Gemeinde	Arni	Datum Dossier	11.01.2024
Erfüllungspflichtiger	Arni	Revidiert	28.03.2024
Gewässernummer	1295	Projekt-Nr.	UE224021

Wasserbaubewilligung Arnibach

Technischer Bericht Bauprojekt

Amtsbericht Fischerei

Abbildung 8: Verbesserung Hochwasserschutz nach Durchlass DN 1000 mittels Geländemodellierung

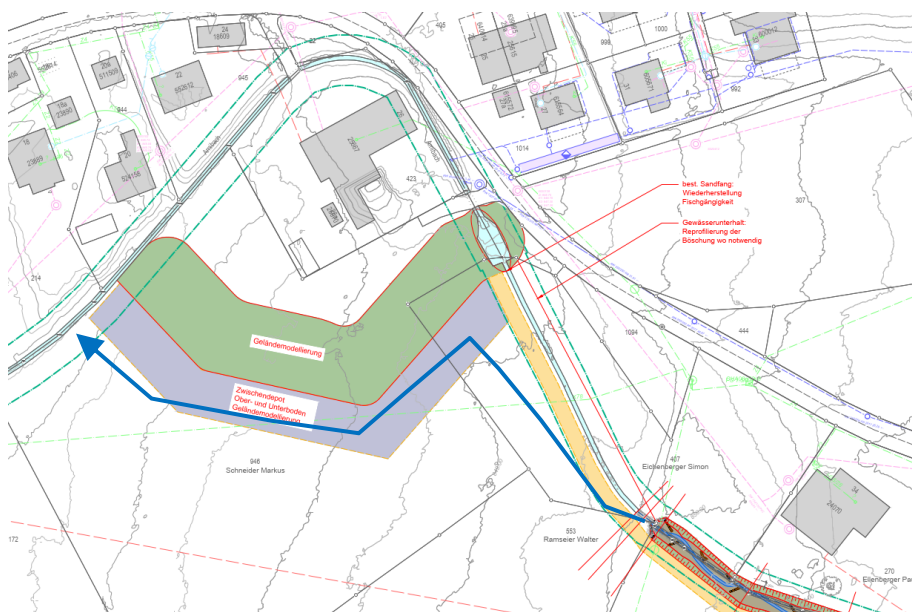
- 1.4. Auf der Parzelle 946 ist eine Geländeanpassung aus Gründen des Hochwasserschutzes geplant. Die Geländeanpassung darf die angetroffene Bodenqualität nicht nachteilig beeinflussen.

Aus Sicht Landschaft teilen wir die Ausführungen im technischen Bericht und durch die Revitalisierung kann eine verbesserte Längs- und Quervernetzung erwartet werden. Das Vorhaben ist mit den übergeordneten raumplanerischen Vorgaben vereinbar. Aus Sicht Raumplanung und Landschaft haben wir grundsätzlich keine Einwände gegen das vorliegende Vorhaben. Zur Geländemodellierung fehlen in den Unterlagen Querprofile oder Visualisierungen. Um das Vorhaben abschliessend zu beurteilen, sind entsprechende Unterlagen zur Geländemodellierung nachzureichen.
